Progetto DEFINITIVO: **Parco Eolico "CORONA PRIMA"**

**MODIFICHE "NON SOSTANZIALI" ai sensi della D.G.R. n° 41 del 19/01/2016 -
VARIANTE di PROGETTO**

**RELAZIONE AMBIENTALE SULLE MODIFICHE
PROGETTUALI E RELATIVI IMPATTI**

Corografia Generale Reti elettriche (Progetto autorizzato)– Eliminazione delle Cabine di trasformazione 1 e 2

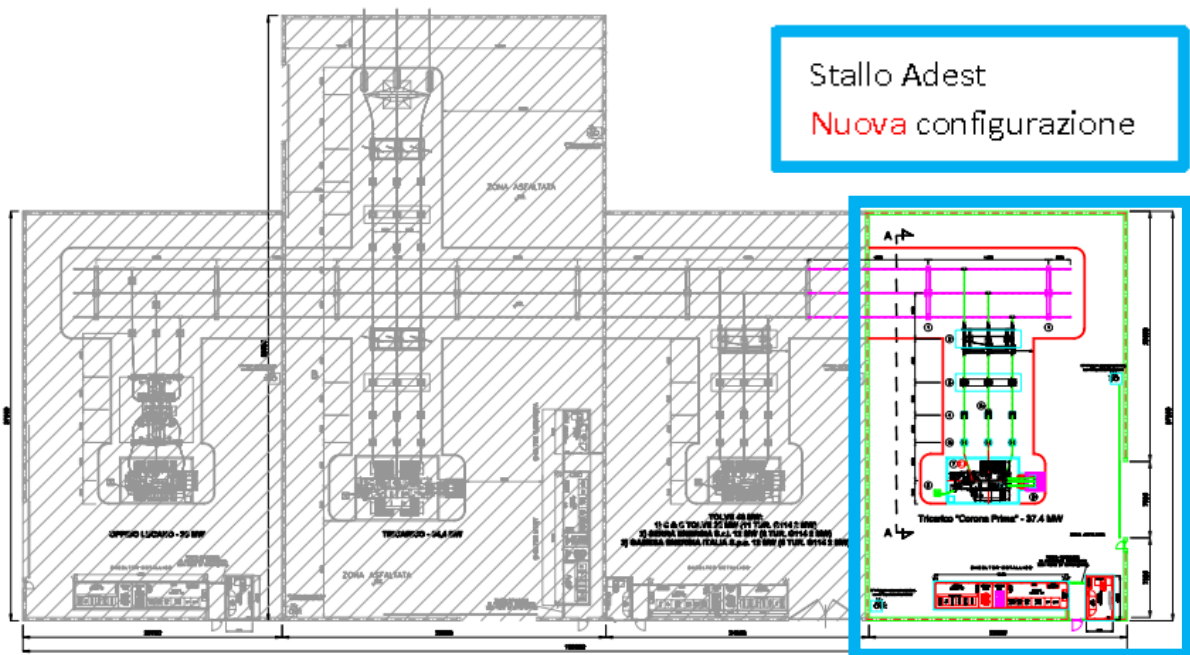
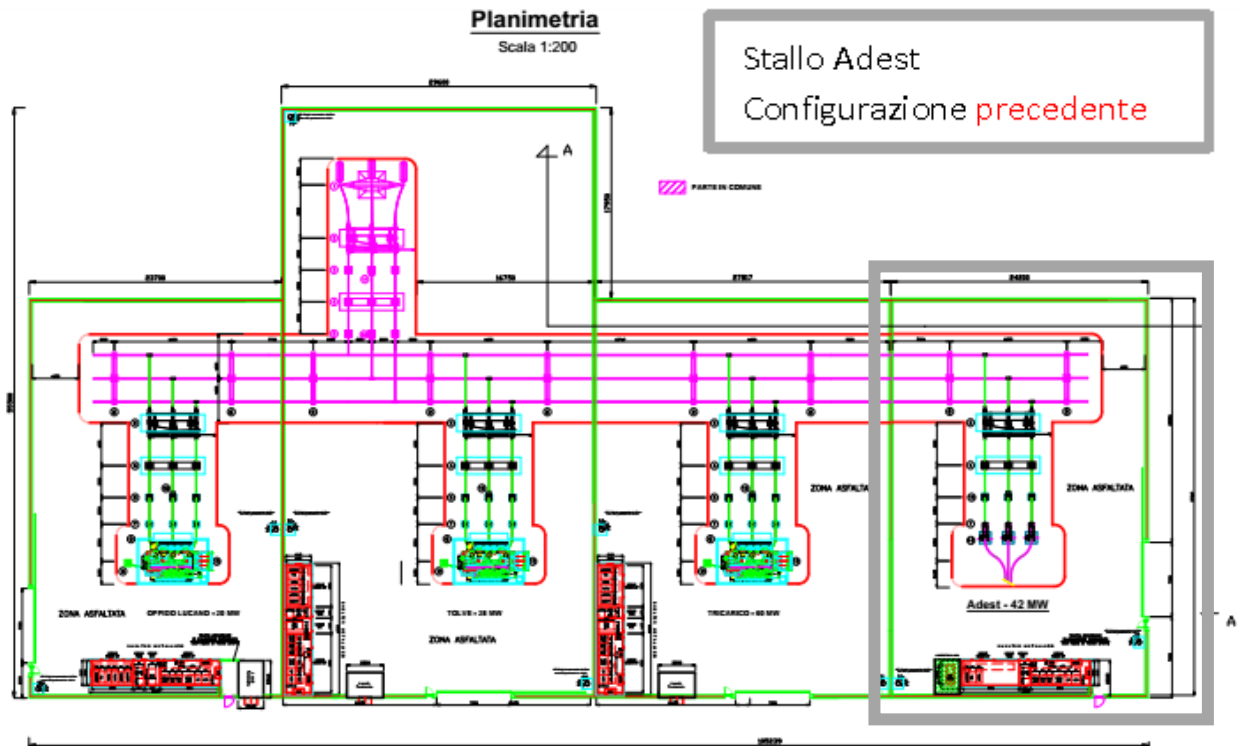
- eliminazione della stazione utente AT/MT situata all'interno del parco;
- spostamento della stazione di trasformazione MT/AT all'interno dello stallo condiviso nella stazione RTN di Oppido Lucano;
- eliminazione delle stazioni di smistamento 1 e 2, nella nuova previsione di realizzare punti di smistamento all'interno delle torri degli aerogeneratori.

Confronto coordinate aerogeneratori originali e variante di progetto

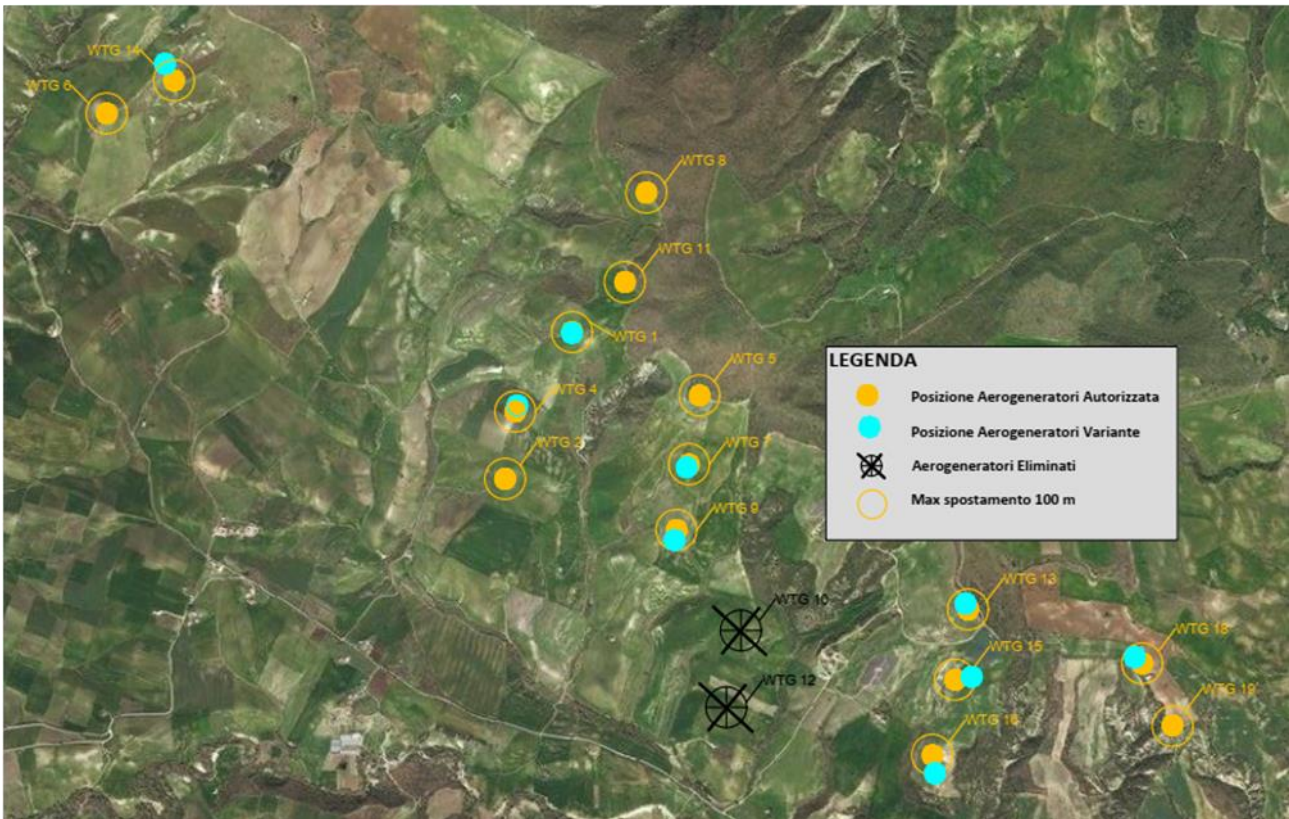
Sono leggermente variate le posizioni di alcune turbine in ottemperanza alla DGR n° 41 del 19/01/2016, articolo 3, comma 2, lettera d), che considera "Modifica non Sostanziale" lo spostamento della posizione delle turbine nell'intorno di una distanza dalla posizione originaria di 100 m. Tale revisione del layout è stata operata per rispettare la distanza minima di 3 diametri tra gli aerogeneratori e di tutti i requisiti di sicurezza (distanze da strade ed edifici) come illustrato nelle Tavole da 1 a 6- Verifica della rispondenza delle distanze di sicurezza ai sensi del P.I.E.A.R. allegate al progetto di Variante.

Progetto autorizzato Layout – accessi aerogeneratori

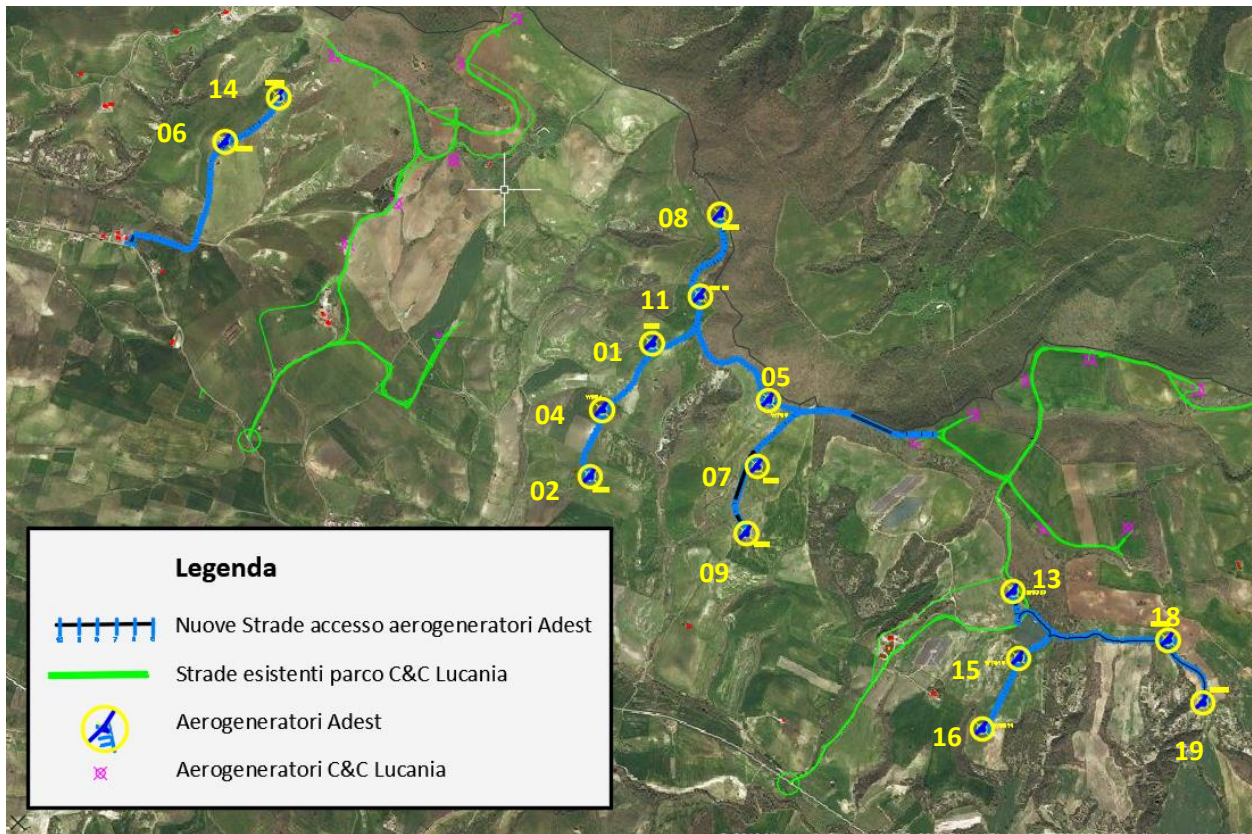
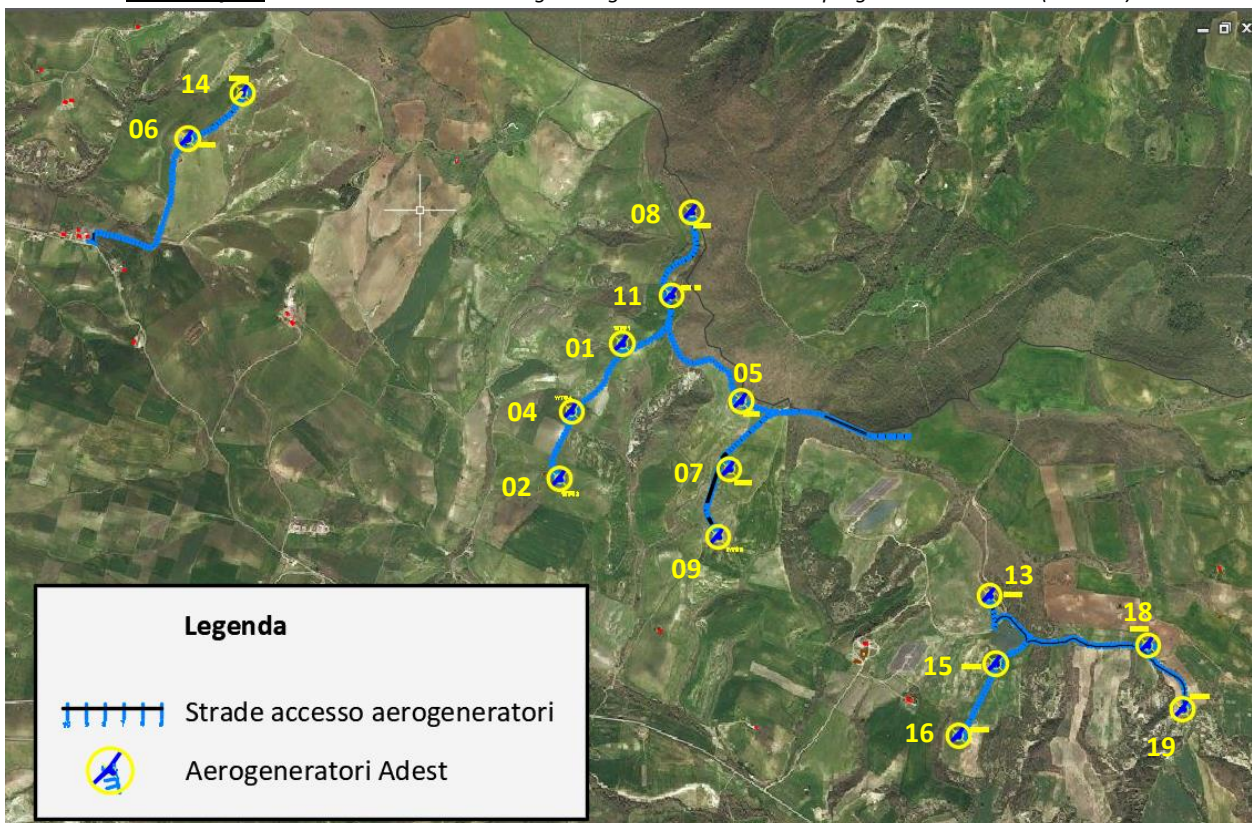
Di seguito si riportano due figure che confrontano la situazione autorizzata e la nuova configurazione della viabilità interna al parco con l'applicazione dei punti sopra citati. Lo sviluppo lineare delle strade del progetto autorizzato è di circa 15.500 m, mentre lo sviluppo delle nuove strade da adattare o costruire è calcolato in circa 7.430 m, con una **riduzione del 52%** rispetto all'autorizzato.

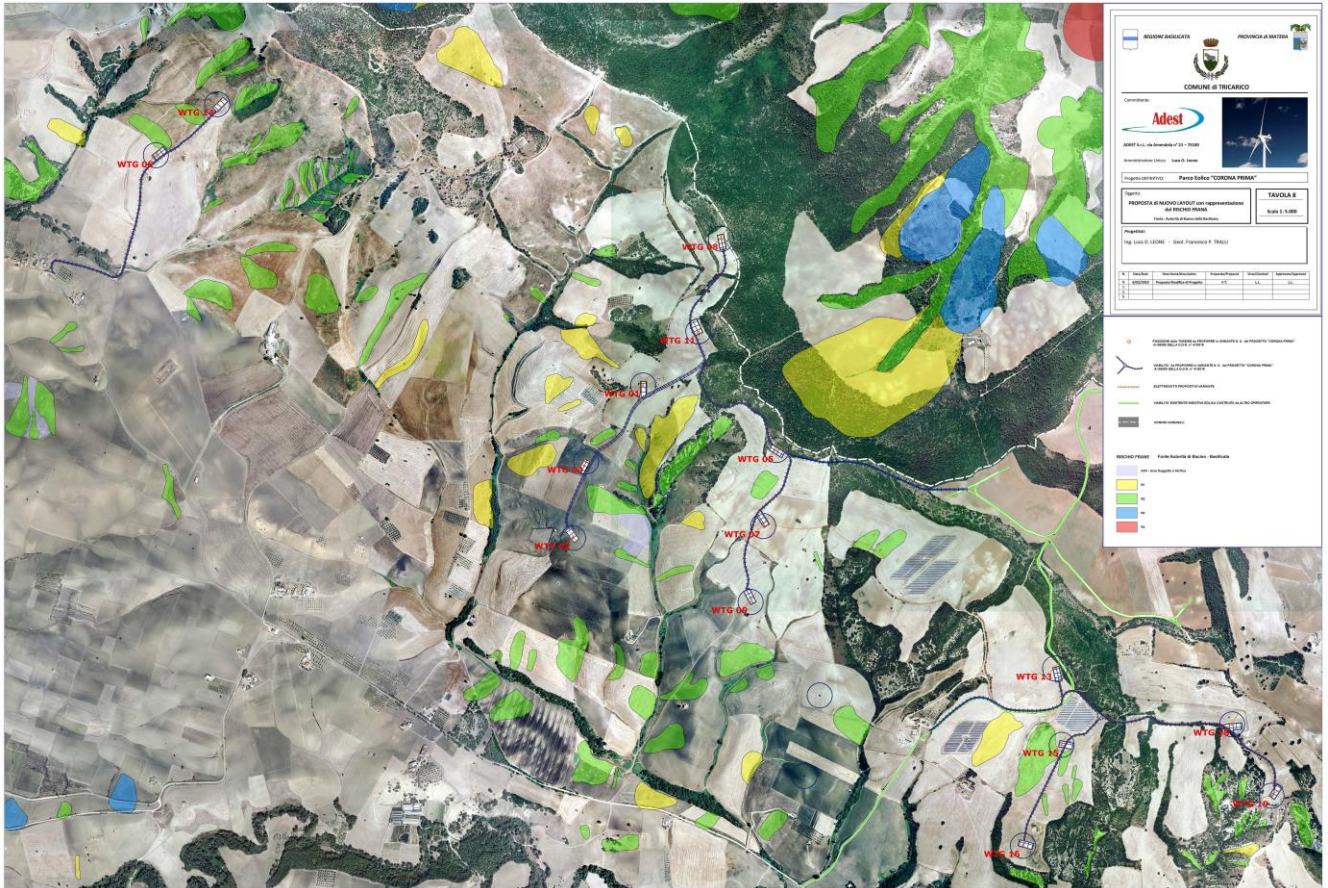
5. Collegamento ex aerogeneratori 10 e 12 con strada esistente: con l'eliminazione degli aerogeneratori n.10 e 12 sono state di conseguenza eliminate le strade di accesso;

6. Collegamento aerogeneratori 13 e 18: sfruttando la viabilità realizzata recentemente per il progetto C&C Lucania è possibile raggiungere gli aerogeneratori 18 e 19 dal centro del parco, evitando il raggiungimento di tali aerogeneratori tramite il lungo percorso di accesso da sud-est del progetto originale. Il nuovo tratto di strada era già interessato nel progetto autorizzato dal passaggio del cavidotto.

In rosso e giallo tratteggiato: vecchio layout (turbine, strade e cavidotto); in blu: nuovo layout
 A sinistra: strada di accesso agli aerogeneratori 1 e 4 e cavidotto sono stati eliminati da aree R1

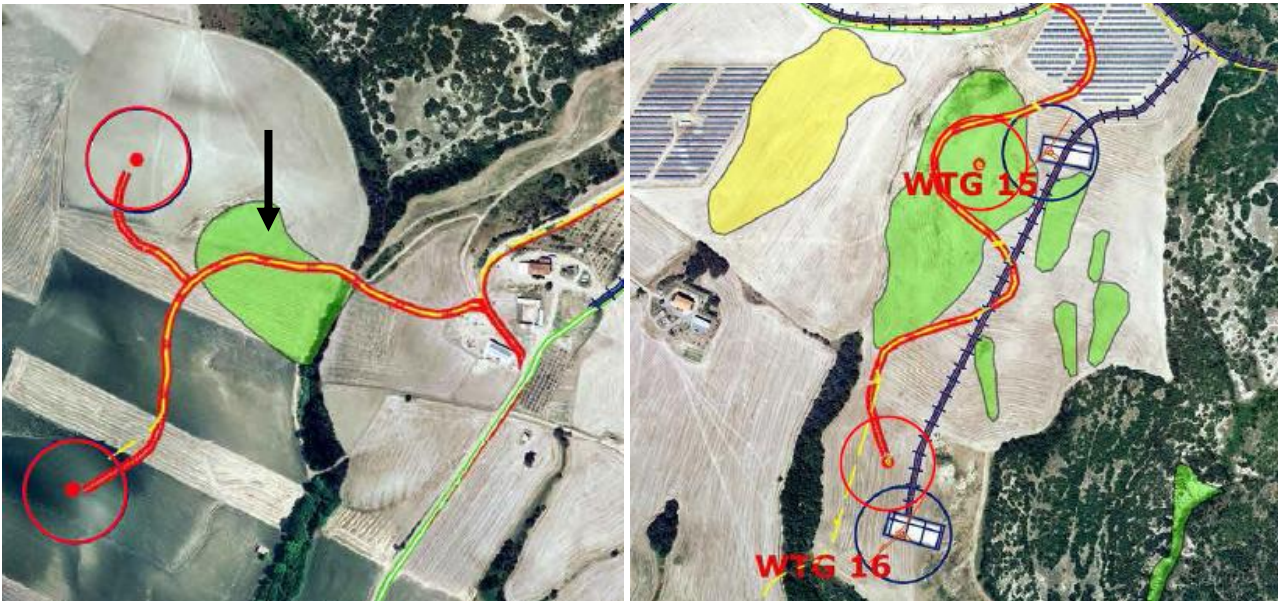
A destra: lo spostamento della turbina 15 e la modifica della strada di accesso e cavidotto hanno annullato l'interferenza con un'area R2

Ambito ex post l'intervento della viabilità di progetto

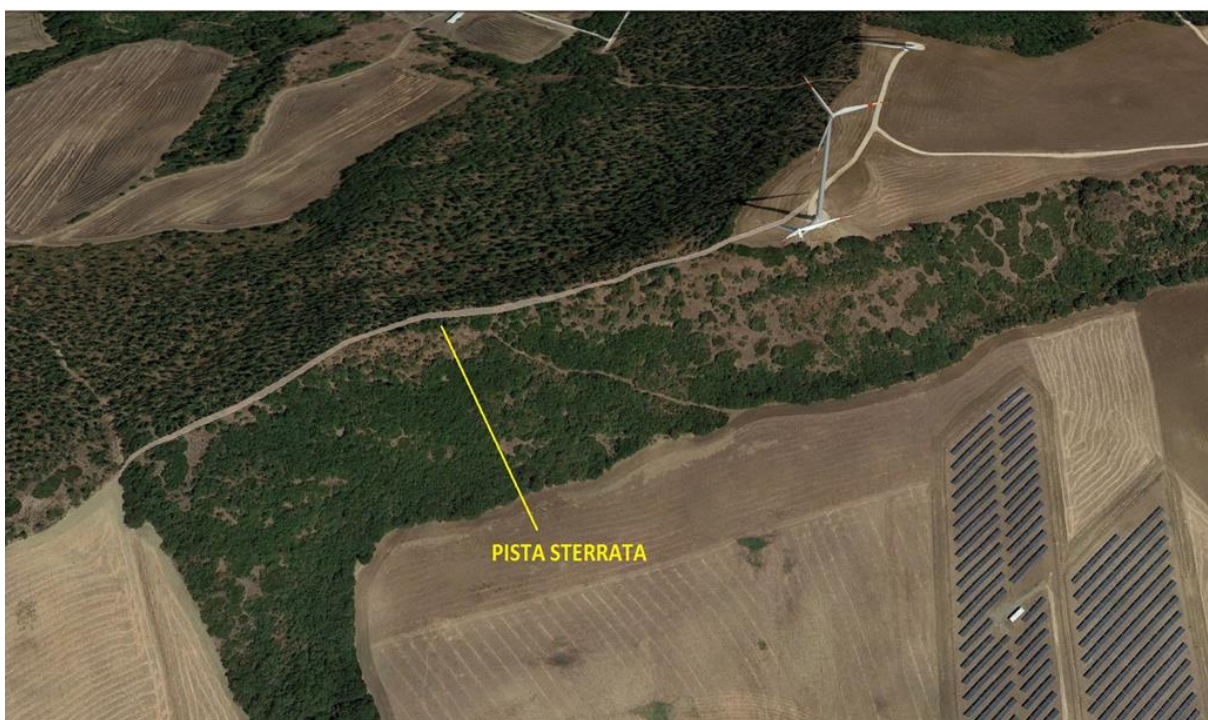
Come si evince dall'immagine seguente, il tracciato della strada di progetto segue parte di un sentiero preesistente all'interno dal bosco che viene da sempre utilizzato dai lavoranti agricoli, nei decenni passati percorrendolo a piedi o con aratro trainati da animali, oggi utilizzando grossi mezzi agricoli.
